Lisa 1. Ristumiskoha ehitamise nõuded.

Ristumiskoht riigitee nr 11276 Vahastu-Mustametsa tee km 1,27

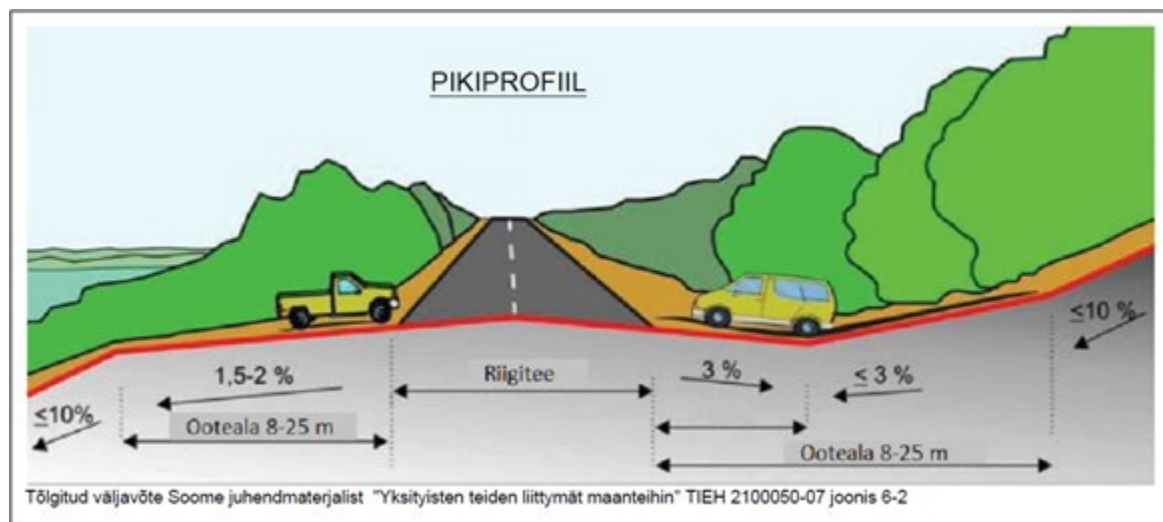
1. Nõustume juurdepääsu kavandamisega riigitee nr 11276 Vahastu-Mustametsa tee orienteeruvalt km 1,27 juurdepääsuks Mustikanurga kinnistule. Eelnõu juurde lisatud asendiskeemil kajastatud asukohast on tagatud vajaliku nähtavusalad.
